## 改善箇所説明図

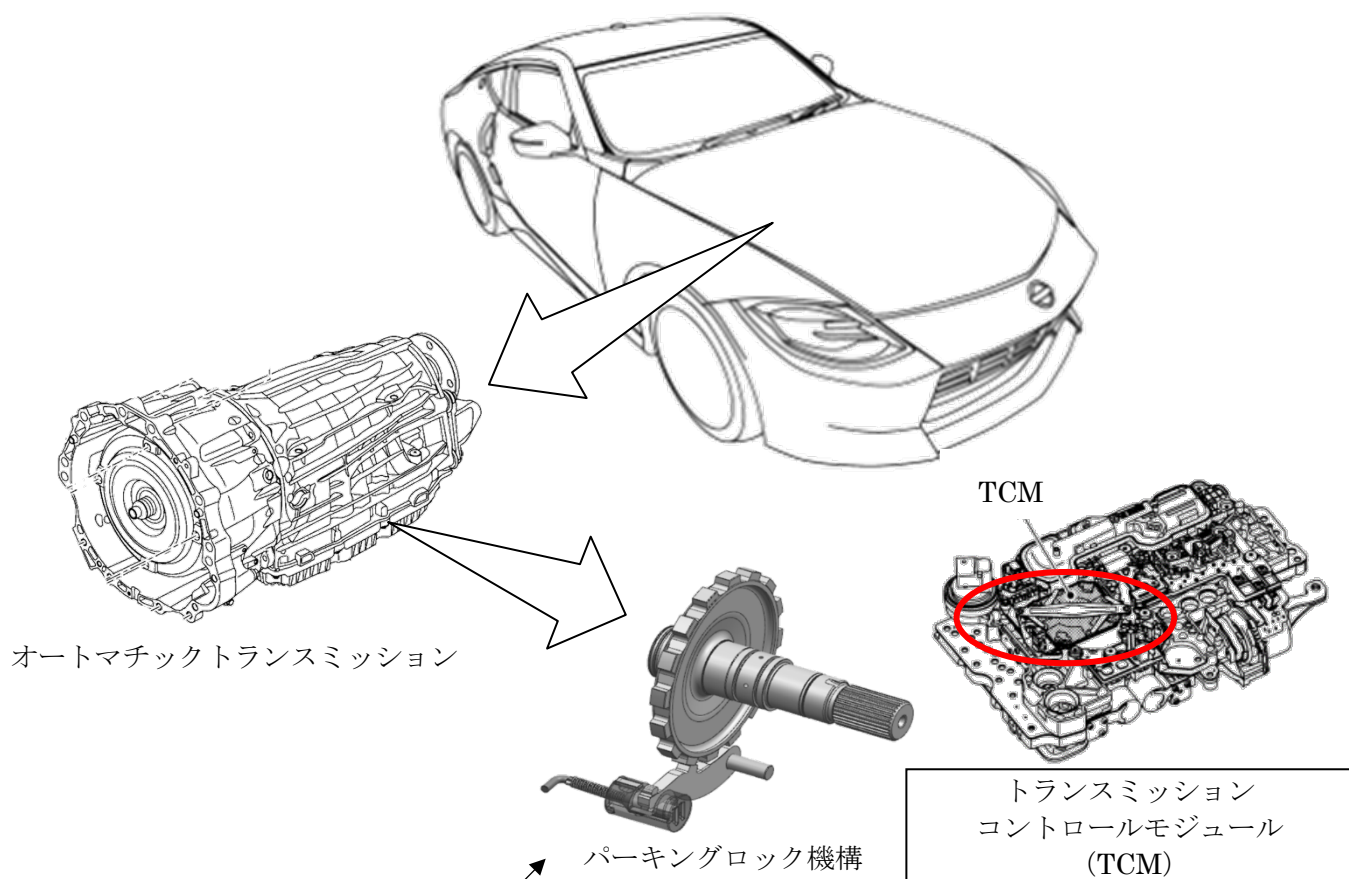
### 不具合発生箇所

9速オートマチックトランスミッション（AT）において、パーキングロック機構（Pレンジにした際に車輪を機械的に固定するもの）が不適切なため、特定の条件、操作をした場合に一時的にパーキングロックが外れ、最悪の場合、駐車条件によっては駐車ブレーキを掛けていないと車両が動くおそれがある。

全車両、トランスミッションコントロールモジュールの制御プログラムを対策品に書き換える。なお、対策プログラムの準備ができるまでの間、停車時に駐車ブレーキ使用の注意喚起を実施し、対策プログラムの準備ができしだい改めて案内する。

識別：銀色のシールをモデルナンバープレートの右横に貼り付ける。
